INFORME DE HITO DE CONTROL CONCURRENTE **N° 15678-2023-CG/GRIC-SCC**

EJECUCIÓN DE LA OBRA:
“CONTROL DE DESBORDES E INUNDACIONES EN EL
RÍO ICA Y QUEBRADA CANSAS/CHANCHAJALLA
SECTOR II-1; ÍTEM 2: TRAMO URBANO
(VERTEDERO SARAJA – PUENTE GRAU)”

HITO DE CONTROL N° 6
SUSPENSIÓN DE PLAZO DE EJECUCIÓN N° 5

PERÍODO DE EVALUACIÓN:
DEL 12 AL 18 DE JULIO DE 2023

Imagen n.º 16
Detalle de plano de secciones

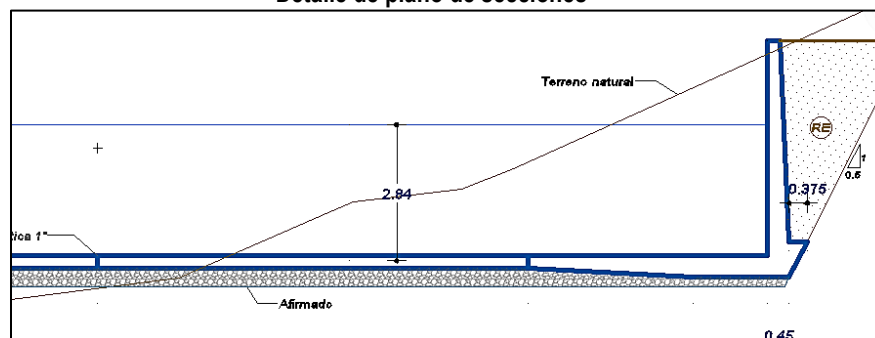
- En las losas apoyadas, ubicadas en la margen izquierda del río, aguas abajo del vertedero Saraja, aproximadamente en las coordenadas grados decimales -14.048209, -75.728511; se pudo ver a lo largo de unos 50.00 m paralelo al eje del río, que la socavación de las bases de apoyo de las losas, se adentraban hasta 1.08 m en sentido transversal al eje del río, quedando parte de las losas suspendidas en el aire. [...]*

Adicional a lo señalado, se pudo ver que, en otros puntos a lo largo del tramo mencionado en el acta, el espacio donde debiera haber material de afirmado compactado como apoyo de la losa, se encontraba relleno por arena; esto producto del paso del agua de lluvia en los primeros meses del año.

De lo descrito en los párrafos precedentes, se puede ver que el hecho que losas apoyadas se encuentren suspendidas y que en lugar de material granular de base haya arena, pondría en riesgo las estructuras construidas, por lo que correspondería a la entidad realizar una evaluación del estado de estos elementos y sus componentes, a fin de determinar su estado y se realicen las acciones oportunas para su buen funcionamiento.

53	OBRAS HIDRÁULICAS	CORTES Y DETALLES	S2-OH-CD-01	CORTES Y DETALLES 01
----	-------------------	-------------------	-------------	----------------------

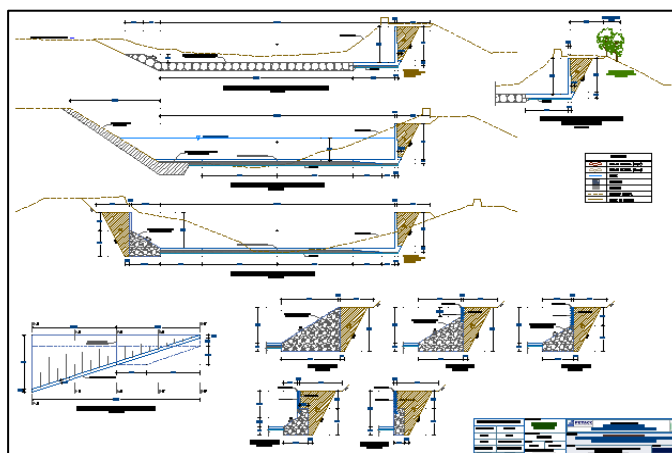
La situación descrita en los párrafos precedentes genera el riesgo que las losas afectadas se deterioren prematuramente y consecuentemente tenga un impacto negativo en la inversión realizada.

Imagen n.° 25
CONCRETO EN MUROS, CONCRETO EN LOSA DE ZAPATA y CONCRETO EN LOSA,
Ejecutados entre los puentes Socorro y Puno.

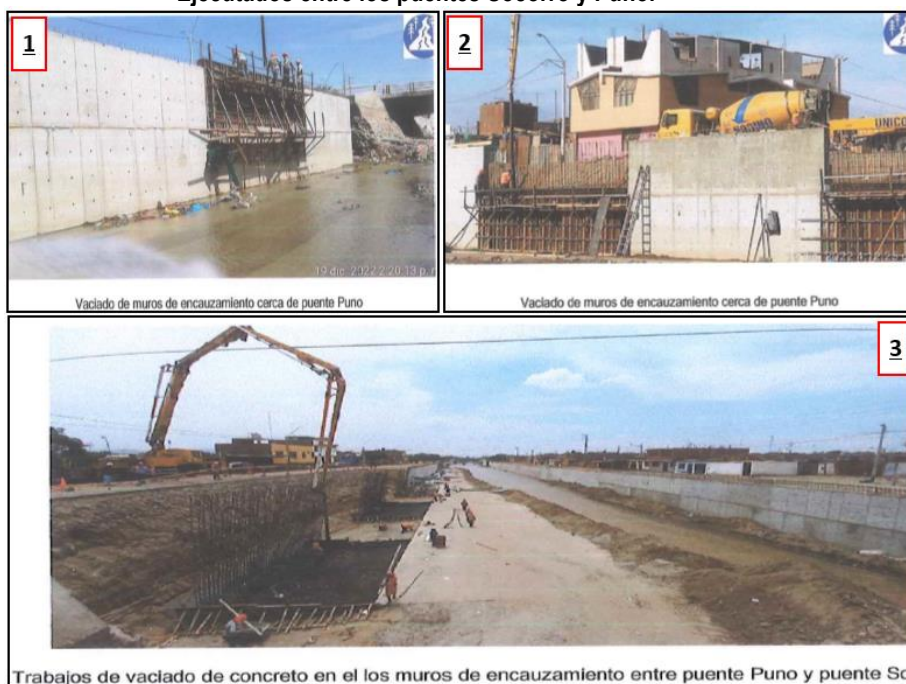
- El acumulado de total de CONCRETO EN MUROS es de 1 234.29 m³ (702.27 + 532.02), lo cual en relación a los 1 649.52 m³ de lo programado para el tramo Puente Socorro – Puente Grau, equivaldría al 74.83%, no viéndose reflejado dicho porcentaje en la Programación GANTT-CPM ni el Calendario de Avance de Obra Valorizado Actualizado n.°16 presentados, ya que no se ha considerado ningún valor en dichas partidas.
- El acumulado total de CONCRETO EN LOSA DE ZAPATA es de 1 807.25 m³, y de CONCRETO EN LOSA es de 1 660.50 m³, haciendo un total de 3 467.75 m³ lo cual en relación a los 7 332.25 m³ de lo programado para el tramo Puente Socorro – Puente Grau, equivaldría al 47.29%, no viéndose reflejado dicho porcentaje en la Programación GANTT-CPM ni el Calendario de Avance de Obra Valorizado Actualizado n.°16 presentados, ya que no se ha considerado ningún valor en dichas partidas.

Asimismo, los trabajos realizados en el tramo puente Socorro – puente Puno, hasta el mes de diciembre pasado, se muestran en las siguientes imágenes:
